SERVICE BULLETIN

Dato: 27. januar 1999

Justering af klikkoblinger i fremkaldere

Fig. 1.

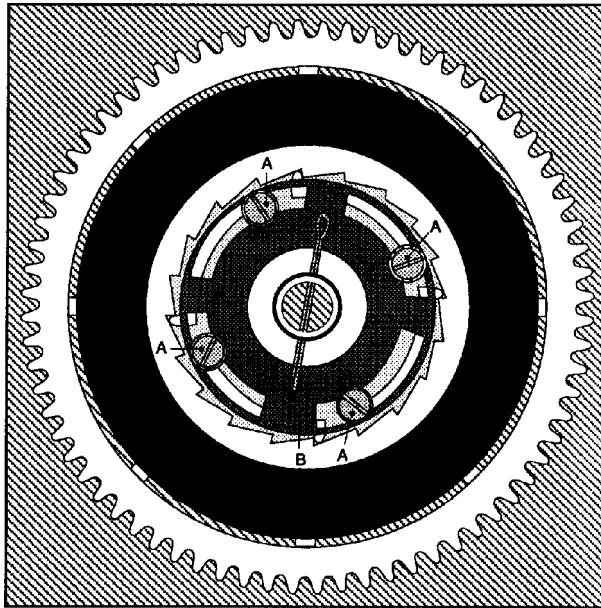
A) De 4 skruer mærket "A" løsnes, således at del "B" kan drejes for justering af afstanden "C". (Fig. 1.)

Fig. 2.

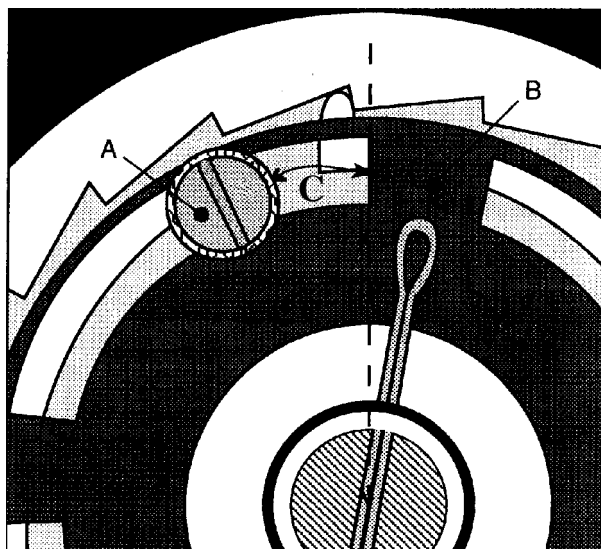
B) Afstanden "C" justeres til følgende: **Dev/Fix/Wash rack $10,5 \pm 0,5\text{mm}$** (Fig. 2.)
Tørrerack $8,5 \pm 0,5\text{mm}$
